Bergamo, 28 maggio 2013  
Prot. n. 11139

Spett.le Comune di  
ALMENNO SAN BARTOLOMEO

Oggetto: parere per conferenza conclusiva VAS per il PGT comunale

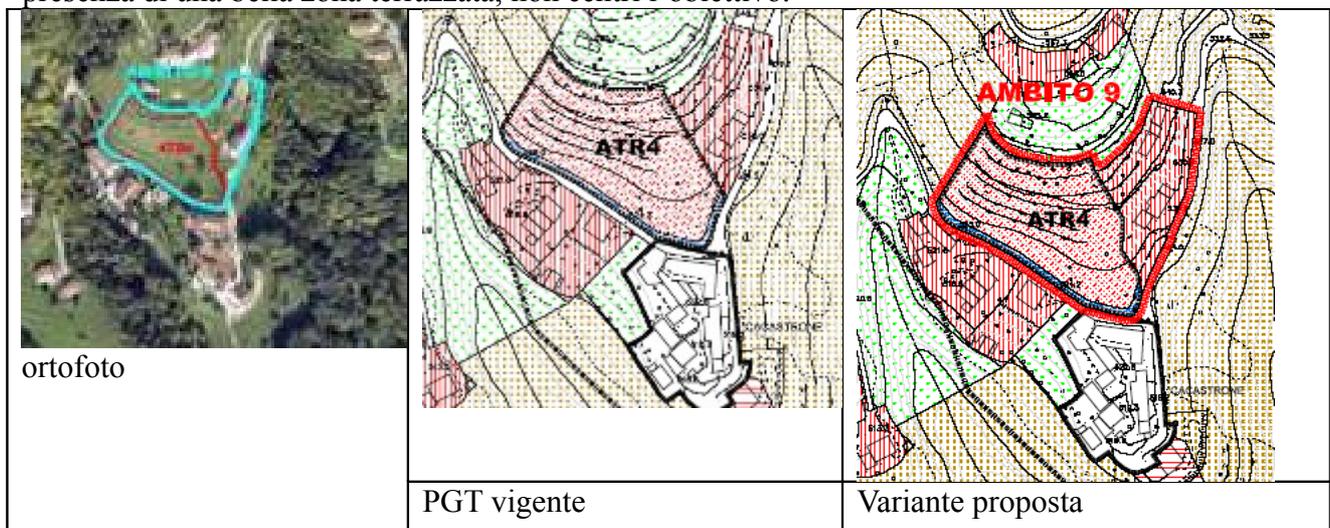
1) secondo l'originaria ipotesi di anni fa in cui si delineava una possibile perimetrazione di PLIS a tutela dell'area del romanico nei Comuni di Almenno S.B. e Almenno S.S., la proposta di perimetrazione nel Piano dei Servizi non comprende le aree a nord della SP175; questa esclusione di fatto ha due conseguenze irreversibili:

- la conferma di un'area (n.146) per "attrezzature comuni e di interesse collettivo di progetto" la cui progettazione potrebbe sfuggire ad un'attenta progettazione paesistica o comunque normata dalle regole del "parco del romanico"
- la conferma dell'ATR14 (ambito che prevede la costruzione di 13706 m<sup>3</sup> residenziali)

Tali interventi (in particolare il secondo) riducono la possibilità di costituire area aperta, libera da edificazioni, di connessione con quello che potrebbe essere a nord l'area tutelabile come parco del romanico da Almenno S.S.

Perché non introdurre anche le aree a nord della SP 175?

Inoltre: le aree a sud est del territorio, inserite solo in parte nel parco del romanico, potrebbero estendersi fino a ricomprendere le aree tutelate del fiume Brembo fino ai confini comunali: ciò darebbe maggiore consistenza (area più che raddoppiabile) e forza all'idea di un PLIS con Almenno S.S. .

A maggiore chiarimento in allegato proponiamo uno schizzo della sovrapposizione (secondo le vecchie ipotesi di PLIS) con quanto invece previsto dalla proposta di PGT.

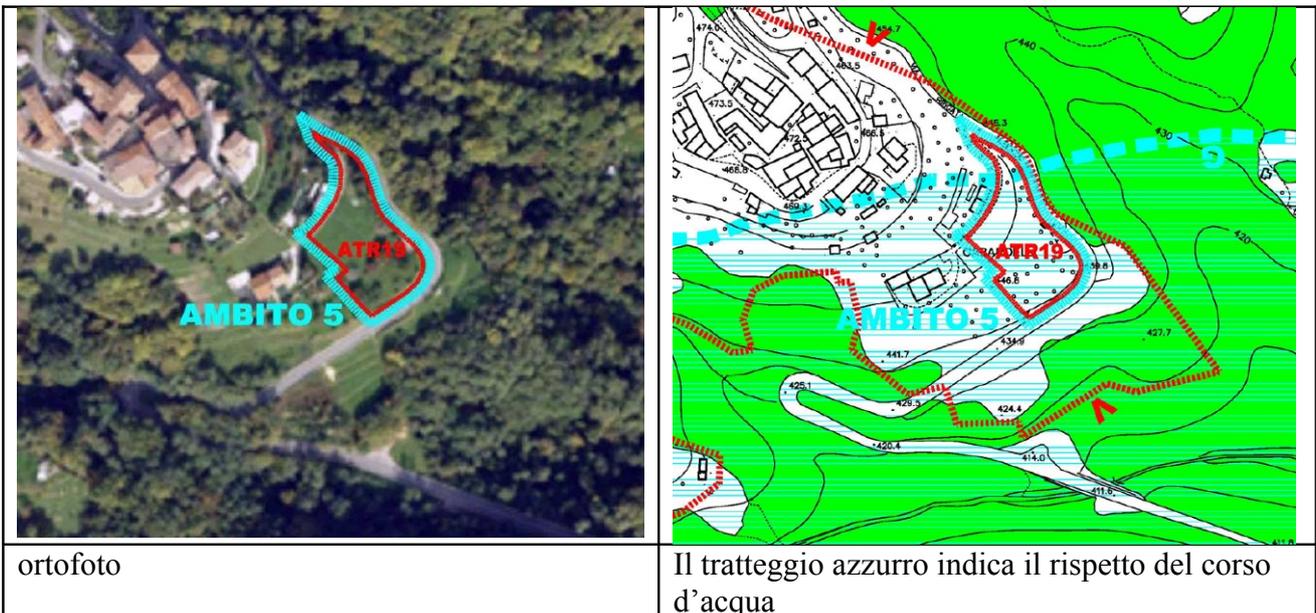
2) La nuova perimetrazione dell'ATR 4, in località a nord di Ca Castrone, non sembra raggiungere lo scopo dichiarato di ridurre il consumo di suolo, quanto di definire un perimetro più aderente ai confini di proprietà. Qualche perplessità sull'assenza di impatto ambientale di tale nuova edificazione rimane, seppure la variante ne proponga il ridimensionamento (da 5961 a 5725 m<sup>2</sup> ovvero una riduzione al più di circa 150 m<sup>3</sup>): ci sembra che tale previsione, con la permanenza dei suoi circa 4.000 m<sup>3</sup> edificabili in zona collinare e paesaggisticamente interessante grazie alla presenza di una bella zona terrazzata, non centri l'obiettivo.

3) Qualche perplessità riserviamo per le previsioni relative al nuovo ATR 19 in ambito 5 che ricade in piena fascia RER di secondo livello, ovvero nell'area di rispetto del torrente Tornago oltre che con problematiche geologiche, al confine con un'ampia area boscata ad est e a sud. L'intervento prevede 1778 m<sup>3</sup> su una superficie di 2222 m<sup>2</sup>.

Si ritiene che la VAS, nel momento in cui valuta la compatibilità dell'intervento, debba indicarne la subordinazione a molti fattori. Al contrario nel Rapporto ambientale (pag. 81 e seguenti) il giudizio di sintesi, pressoché per tutti gli aspetti, è giudicato compatibile quando non indifferente.

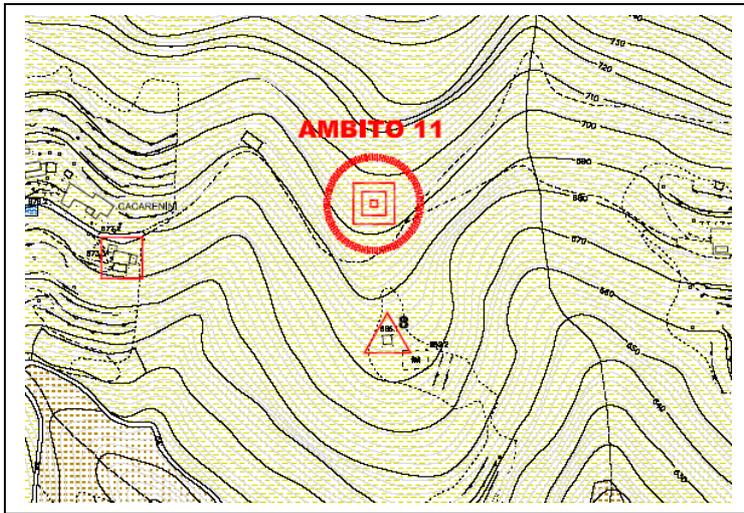
4) Anche l'introduzione di un, seppur piccolo, deposito per prodotti pirotecnici (ambito 11) con relativa apposita normativa di cui al nuovo articolo 40, lascia qualche perplessità proprio sull'ubicazione scarsamente accessibile e in pieno ambiente boschivo.
